Alla C.A. del MASE
Direzione Generale Valutazioni Ambientali
Divisione V -Procedure di valutazione VIA VAS

OGGETTO: art. 19 del D.lgs 152/2006- Procedimento di verifica di assoggettabilità a VIA relativo AL PROGETTO DEFINITIVO "E78 S.G.C. GROSSETO-FANO. TRATTO NODO DI AREZZO (S. ZENO)-SELCI LAMA (E45). ADEGUAMENTO A 4 CORSIE DEL TRATTO SAN ZENO-AREZZO. LOTTO 2 DI COMPLETAMENTO" - CODICE PROCEDURA 9083.

Misura distanza
Distanza totale: 4,03 km (2,51 mi)

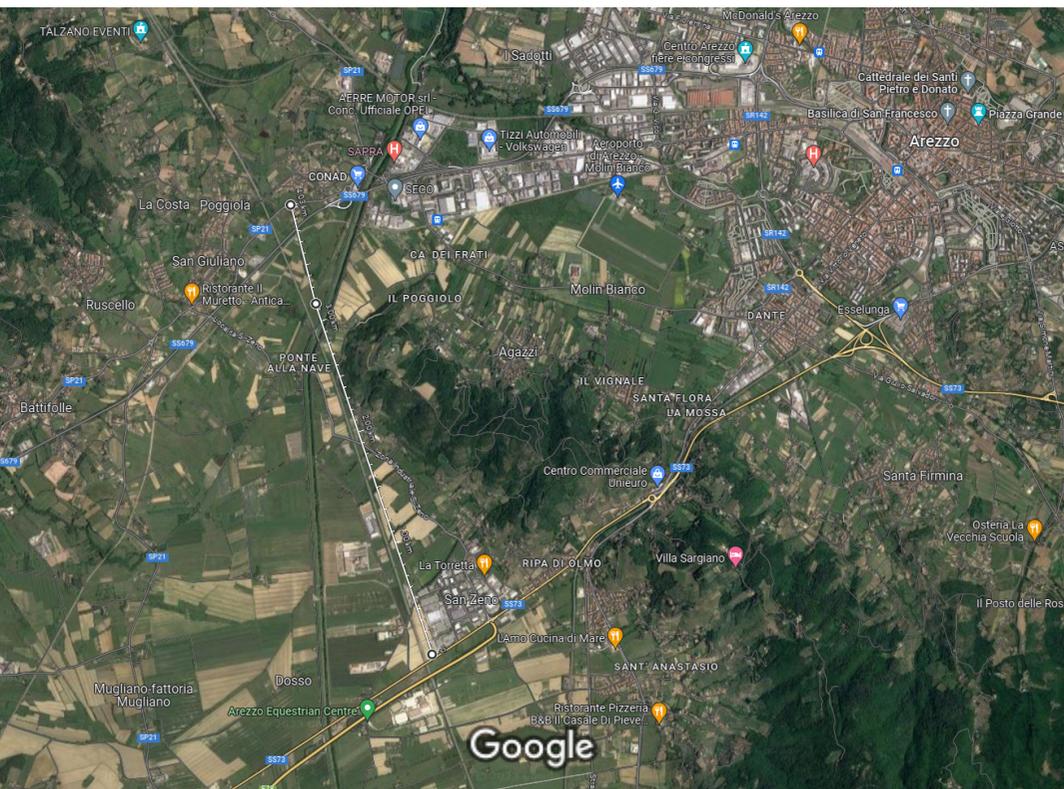
Si rileva che il percorso ipotizzato per la bretella tra la E78 e il raccordo autostradale Arezzo-Battifolle presenta numerose criticità di carattere ambientale e di funzionalità che di seguito elenchiamo.

1. Imponenza dell'opera alta da 5-6 m fino a 15m e larga 40m: ciò comporta un consumo di suolo elevatissimo con correlato danno all'ambiente e un impatto visivo sia rispetto alla collina di San Zeno, Agazzi e Capo di Monte, sia rispetto ai centri abitati di Loc. Chiani – Ponte a Chiani, Loc. San Giuliano e Loc. Le Poggiola, non mitigabile dalla piantumazione di poche piante. L'altezza di questa opera è mediamente più alta di 5 metri rispetto all'infrastruttura ferroviaria dell'alta velocità, già presente. La struttura viaria risulterebbe del tutto avulsa rispetto alla conformazione del territorio e deturperebbe il paesaggio dell'area che presenta numerose colline, boschi e aree verdi e sulla quale insistono immobili di valore storico artistico: ci riferiamo in particolare alla Torre di avvistamento Medioevale a forma rettangolare di mt 9,10 x 11,80 ubicata sul punto più alto della collina di Loc. Le Poggiola a quota 281 . s.l.m. e a due Leopoldine presenti in Loc. San Zeno e risalenti al XVIII secolo. Queste ultime dovrebbero peraltro essere valorizzate come da intendimento della Deliberazione del Consiglio Regionale n. 71 del 25 settembre 2019 "Progetto di paesaggio Le Leopoldine in Val di Chiana di cui all'articolo 34 della disciplina del piano di indirizzo territoriale con valenza di piano paesaggistico (art.34 che individua i progetti di paesaggio come strumenti per dare attuazione al piano paesaggistico regionale). Adozione ai sensi dell'articolo 19 della l.r. 65/2014".

2. La realizzazione dell'infrastruttura in rilevato determinerà problemi di deflusso delle acque. Già attualmente le acque che si riversano nella piana ad est di San Zeno raggiungendo il canale Maestro della Chiana, provocano problemi notevoli connessi alla presenza del rilevato ferroviario. La realizzazione di un nuovo rilevato, che per buona parte sarà parallelo e vicino all'esistente, determinerà la formazione di un'intercapedine che contribuirà ad amplificare le problematiche già presenti di smaltimento delle acque dai terreni;

5. A dispetto della denominazione “Bretella di collegamento a 2 corsie tra E78 ed il raccordo autostradale Arezzo-Battifolle” non è realizzata l’interconnessione diretta con il raccordo autostradale nelle due direzioni di marcia ma tale collegamento avviene utilizzando il tratto di provinciale (SP21) tra Ponte a Chiani e Le Poggiola che inevitabilmente costituirà un “collo di bottiglia” nei flussi di traffico. Si rappresenta infatti che la suddetta strada provinciale è stretta, a unica corsia per senso di marcia e attraversa l’abitato di Ponte a Chiani: non è dunque in grado di supportare, oltre alla viabilità ordinaria (rispetto alla quale si presenta, negli orari di punta, già insufficiente) anche quella straordinaria correlata ai mezzi pesanti che saranno impegnati nella costruzione della E78 e relativa al flusso straordinario di mezzi anche civili che verrà deviato su tale tratto durante la realizzazione della Due Mari. Infine si osserva che la mancata diretta interconnessione con il raccordo autostradale renderebbe l’opera scarsamente fruibile ed utile nel tempo successivo all’ultimazione dei lavori della E78.

7. Interferenza con il territorio altamente antropizzato. Il percorso insiste su un'area altamente antropizzata con numerose abitazioni che saranno sia direttamente, che indirettamente coinvolte dall'opera. Sono infatti numerose le abitazioni interessate dal percorso, alcune delle quali dovranno essere addirittura demolite mentre molte altre vedranno drasticamente diminuito il loro valore commerciale: si tratta, nello specifico, delle abitazioni esistenti e già in corso di edificazione (con lavori in stato avanzato) nei tratti CO04-Canale della Chiana, Loc. Le Poggiola, Loc. Chiani e Ponte a Chiani. Nella zona industriale di San Zeno, inoltre, saranno eliminate due attività economiche e le numerose altre presenti saranno fortemente penalizzate: in alcuni casi l'opera comporta la chiusura degli accessi principali all'attività, in altri preclude l'espansione dell'attività e, in generale, la realizzazione del progetto causerà necessariamente complicazioni e difficoltà al regolare svolgimento dell'attività lavorativa incidendo negativamente sulle future rendite.

Percorso Cbis

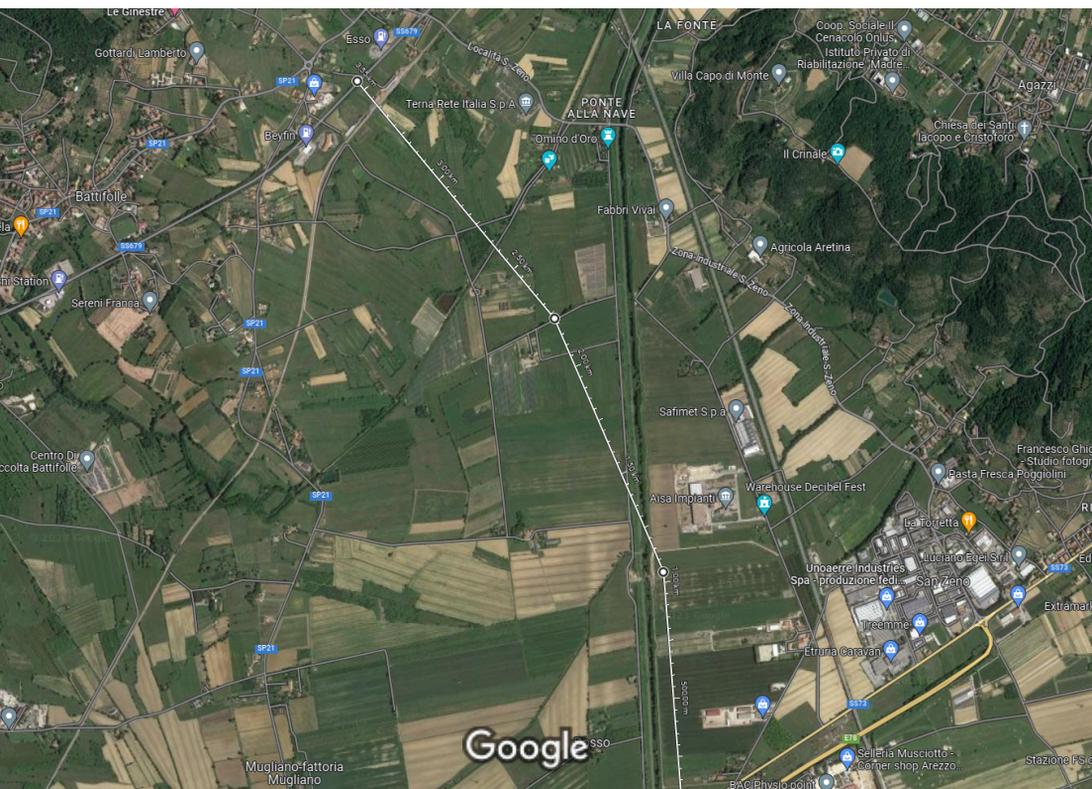
Se venisse altrimenti riprogettata la strada lungo il percorso alternativo proposto si potrebbero ottenere numerosi vantaggi di ordine generale e, di conseguenza, anche per i numerosi singoli cittadini interessati.

1. Percorso più breve del 15% circa 3.5Km contro 4Km.
2. Interconnessione con entrambe le direzioni del raccordo autostradale, potendo realizzare una rotatoria in asse con lo stesso o comunque uno svincolo completo considerando sia la distanza maggiore tra il raccordo e la linea della ferrovia locale (115m contro 35m della zona attualmente prevista) sia la differenza di quota tra le due infrastrutture esistenti che concorre a facilitare la realizzazione di quanto indicato senza dover realizzare un viadotto di enormi dimensioni e costi, come quello previsto dall'attuale progetto. Ciò porterebbe anche ad una maggior fruibilità ed utilità dell'opera anche nel periodo successivo alla riapertura del nodo dell'Olmo.

3. Passaggio in territorio pianeggiante, non antropizzato, senza strade né case e vincoli paesaggistici. Si evidenzia che molti dei terreni agricoli sui quali il percorso alternativo si svilupperebbe risultano abbandonati.

4. Opera di dimensione molto ridotta, con rilevato stradale molto ridotto sia in altezza che larghezza. Da ciò consegue un minor consumo di suolo in linea a quanto previsto dal PIT della Regione Toscana. "La Toscana è stata la prima Regione italiana a tradurre in pratica il concetto di 'consumo zero di nuovo suolo' attraverso la legge regionale 65/2014 sul governo del territorio e il PIT con valore di Piano Paesaggistico. Dal varo delle nuove norme ad oggi la Toscana ha copianificato il proprio Piano paesaggistico con il Mibact ed ha avviato la conformazione al PIT degli strumenti urbanistici di tutti i comuni. L'obiettivo di questo enorme lavoro è guidare una corretta trasformazione del territorio, che tuteli il paesaggio pur tenendo conto delle mutate esigenze dei territori." (fonte sito Regione Toscana)
